浜岡原子力発電所 敷地の地質・地質構造（コメント回答）

2022年3月18日

コメント回答の概要（1 / 2）

H断層系分布図 (水平断面)

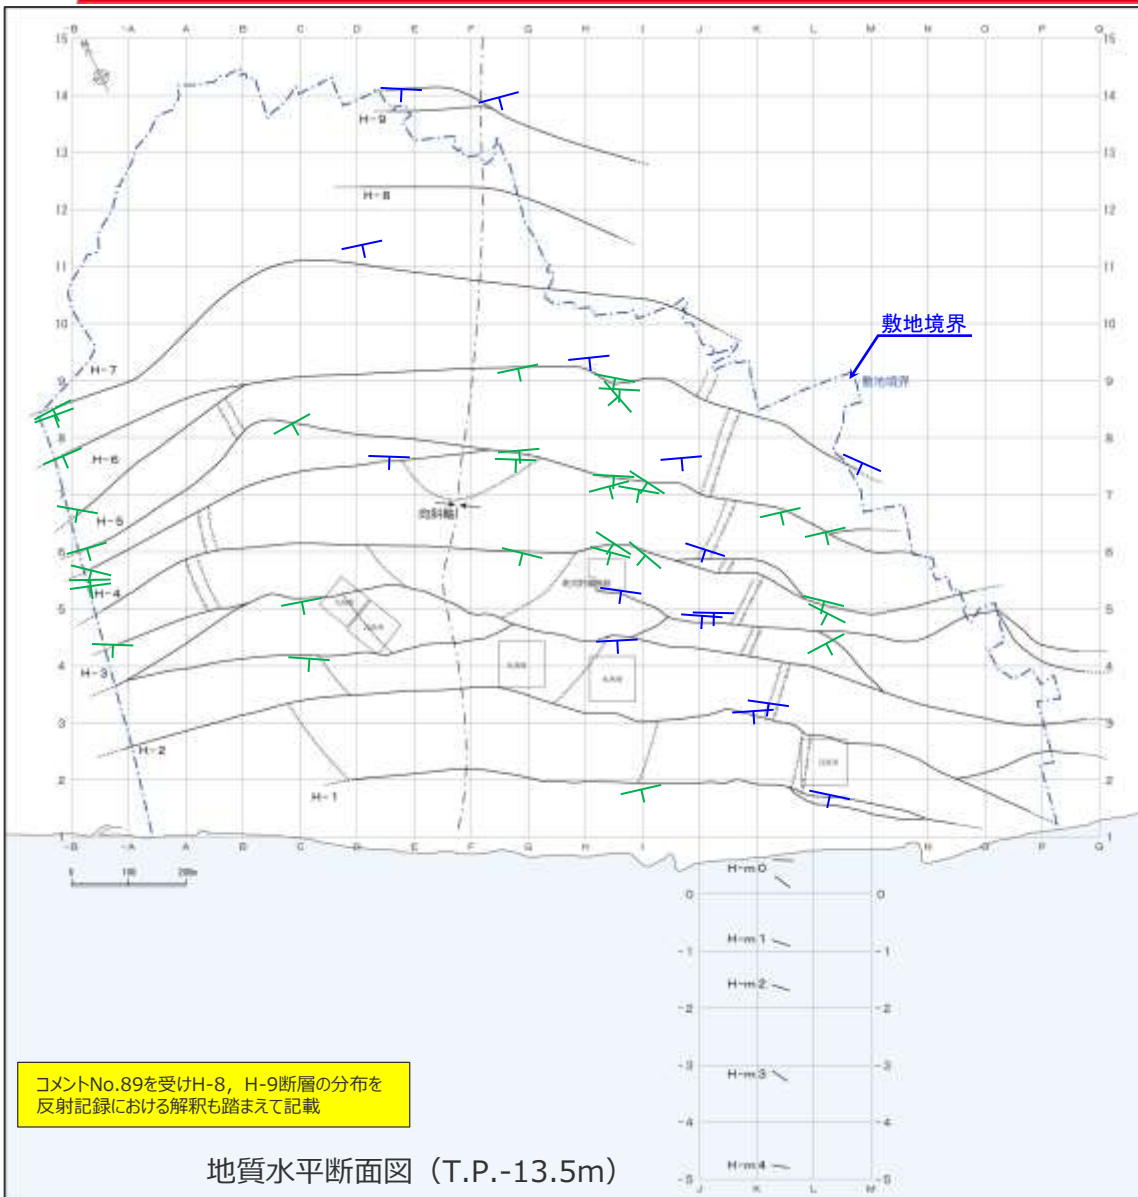
コメントNo.89を受け下線部を修正

- 露頭調査及びボーリング調査より、鍵層の落差・連続性、断層性状、一部BHTVによる断層の走向傾斜に基づき、H断層系の分布を推定した。さらに、敷地北側のボーリング・露頭データのない範囲については、反射法地震探査記録も用い、H-8、H-9断層の位置を推定した。
- H断層系は、走向N40～80°Wで、汀線（N60°W）とほぼ平行に互いに50～150m程度の間隔で、敷地を含む汀線から陸側約1,500mの地点にかけて9本が、汀線から沖合約600mの取水塔にかけて5本が分布することが確認されている。
- これら確認されたH断層系について、陸域については海側より、H-1、H-2、H-3…H-9断層と、海域については陸側より、H-m0、H-m1…H-m4断層と呼称する※。※分岐と考えられるものは同一の附番としている。
- H断層系のうち、約1km以上の線形が確認できているH-1～H-7断層は、直線的に連続せず、向斜軸部付近を中心に南（海側）に開いた緩い弧状を呈す。
- なお、H断層系はいずれも本図範囲より東西方向へ延長するものと考えられる。

コメントNo.89を受けH-8、H-9断層の分布を
反射記録における解釈も踏まえて記載

4.1(2) 海上音波探査等による調査結果のまとめ

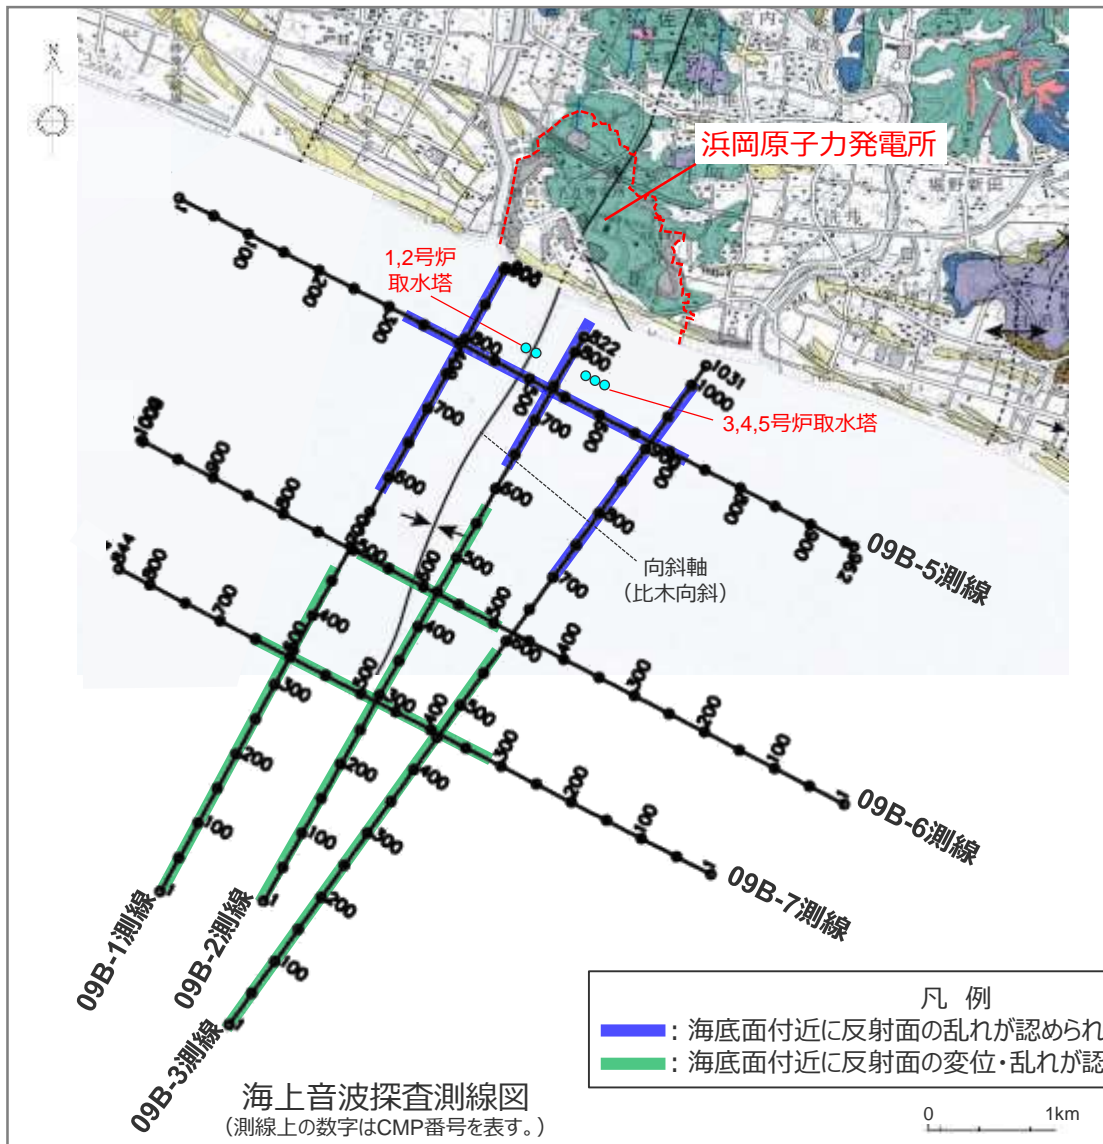
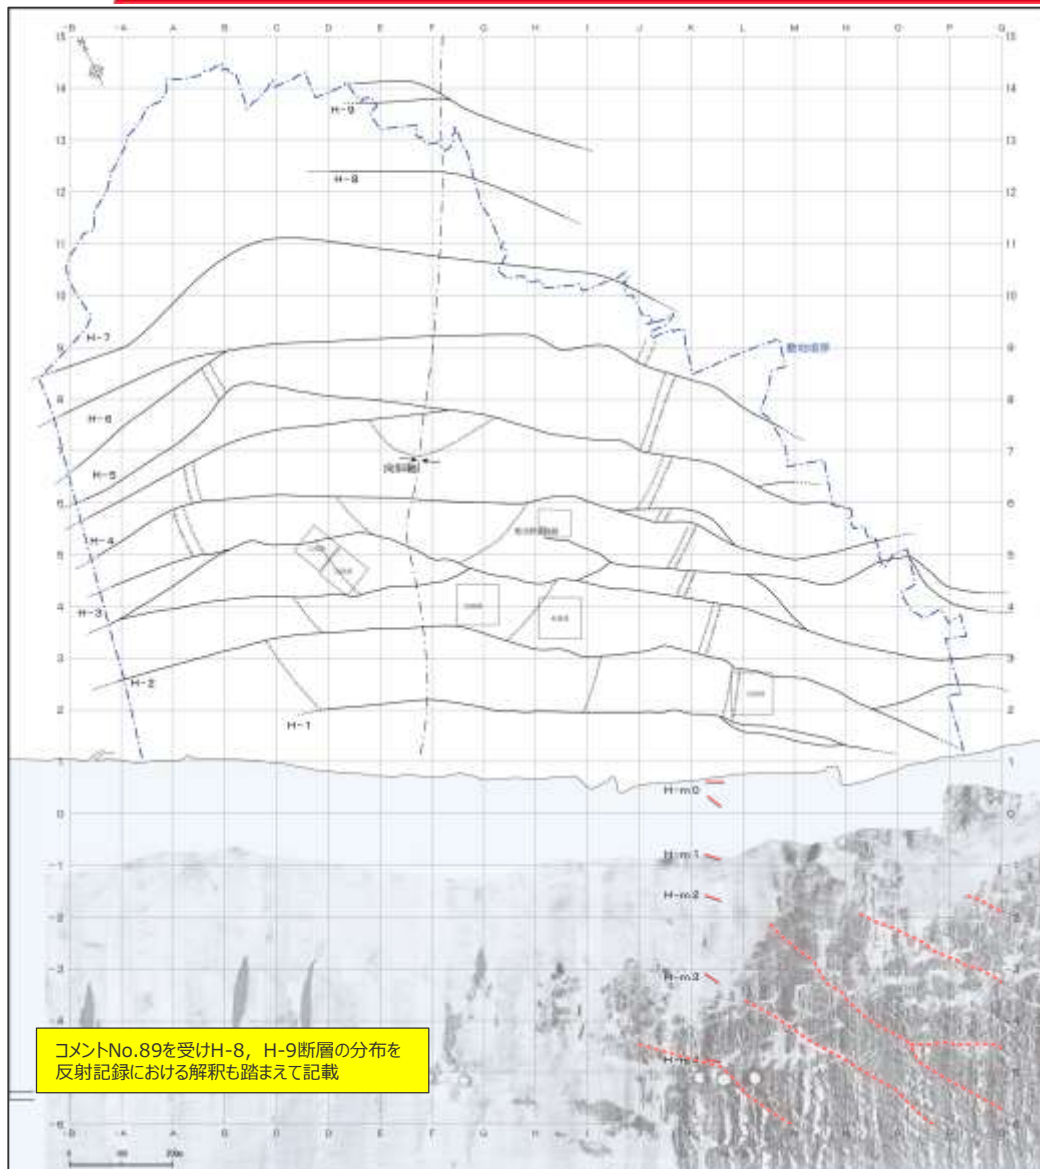
コメントNo.89を受け下線部を修正

- ボーリング・露頭による調査及び反射法地震探査の結果，H断層系は，敷地を含む汀線から陸側約1,500mの地点にかけて9本（H-1～H-9断層）が，汀線から沖合約600mの取水塔にかけて5本（H-m0～H-m4断層）が確認され，いずれの断層も表層付近において以下の分布形態が確認された。
 - 1a 東西走向南落ちの正断層で，傾斜角は60°程度（南傾斜），落差は20m程度である。
 - 1b 互いに50～150m程度の間隔で並走する。
 - ・ ボーリング・露頭による調査及び反射法地震探査の結果，H断層系に属する断層は，傾斜角60°程度（南傾斜），落差20m程度の南落ち正断層であり，汀線（N60°W）とほぼ平行に互いに50～150m程度の間隔で分布することが確認された。なお，約1km以上の線形が確認できているH-1～H-7断層は，直線的に連続せず，向斜軸部付近を中心に南（海側）に開いた緩い弧状を呈す。
- H断層系に属する断層のうち，H-1～H-7断層及びH-m0～H-m4断層が，耐震重要施設等の重要な安全機能を有する施設の直下に分布する。
- 敷地前面海域の表層付近におけるH断層系の分布を検討したところ，以下の結果を得た。
 - 1c 少なくとも沖合2km程度より遠方には分布しない。
 - ・ 海上音波探査記録には，汀線から沖合2km程度の範囲においてH断層系との関連が考えられる海底面付近の反射面の乱れが認められるが，それより沖合では，向斜軸を中心とした幅1～2km程度の範囲において，海底面付近の反射面に変位や乱れは認められない。
